DODATEK č. 1 ke SMLOUVĚ O DÍLO

„II/331 Lysá nad Labem, rekonstrukce křižovatek“

Krycí list ZBV

Změnový list

Zodpovědné osoby: Tomáš Dvořák	Vypracoval: Tomáš Vydra	Kreslil: Tomáš Vydra	SEDOZ DOPRAVNÍ ZNAČENÍ
Objednatel: Měststov a.s.			
Adresa: Dvorce - oprava povrchu komunikace			Formát: A3
			Měřítko:
			Datum: 12/2018
			Stav: PSP
Ověřil: Návrh DIO			Číslo výkresu:
			Průběh:

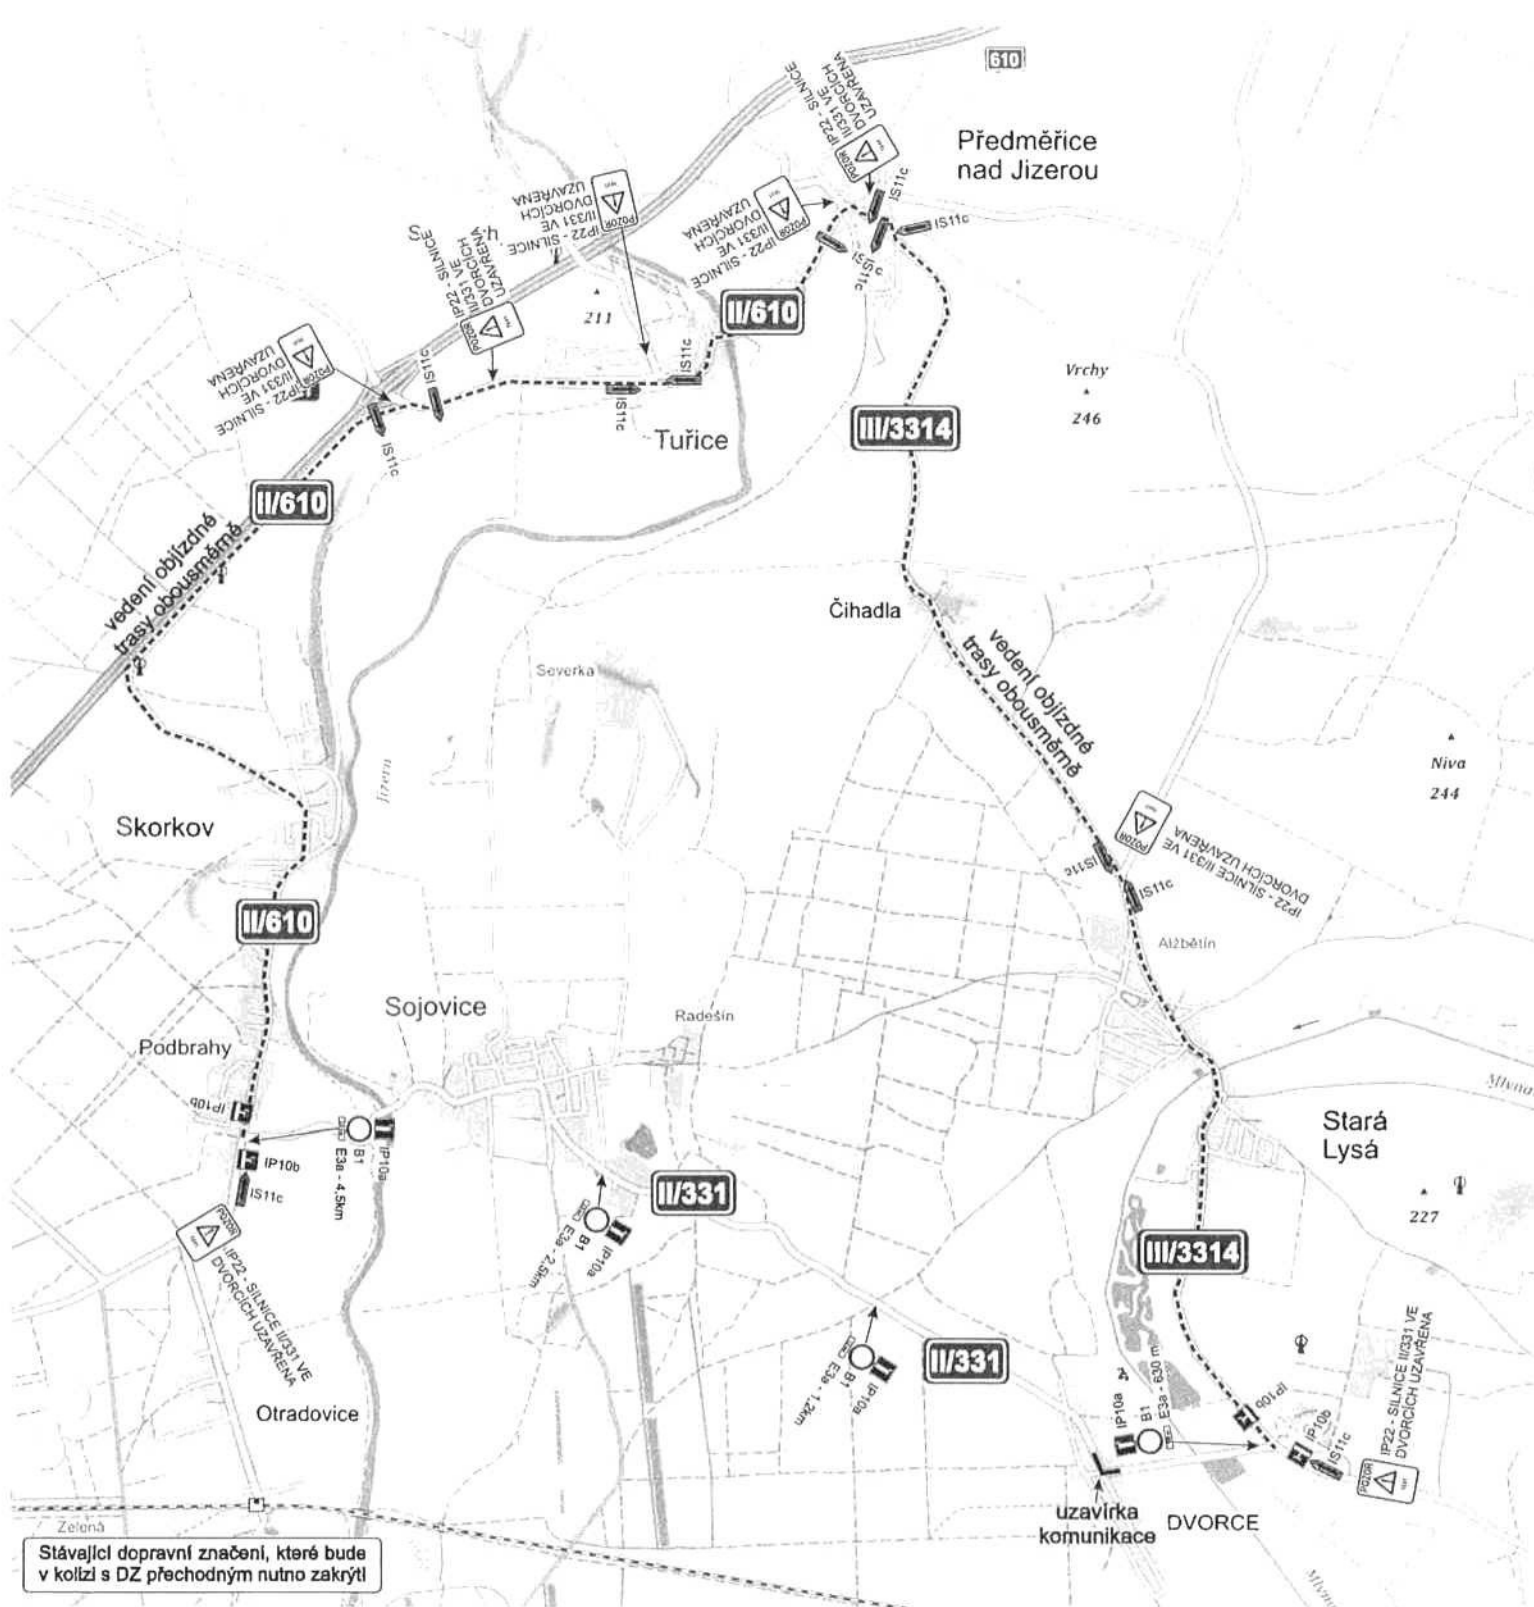
Na základě jednání, které proběhlo dne 11.1.2019 požaduje Silniční správní úřad z důvodu zajištění bezpečnosti a plynulosti provozu na pozemních komunikacích provedení rekonstrukce křižovatky v obci Dvorce za úplné uzavírky. Zároveň požaduje vyznačení objízdných tras pomocí dopravního značení z retroreflexního materiálu třídy I, což je obsahem této změny.

V křižovatce v obci Dvorce, městský úřad Lysá nad Labem, odbor dopravy jako místně příslušný silniční správní úřad požaduje z důvodu zajištění bezpečnosti a plynulosti provozu na pozemních komunikacích provedení rekonstrukce křižovaty v obci Dvorce za úplné uzavírky. V rámci této části stavby je nutné vyznačit objízdnu trasu. Zároveň požaduje vyznačení objízdnych tras pomocí dopravního značení z retroreflexního materiálu třídy I.

Na základě výše uvedených skutečností AD souhlasí s předloženým návrhem ZBV č. 1.

S předloženým ZBV jako technický dozor investora souhlasím.
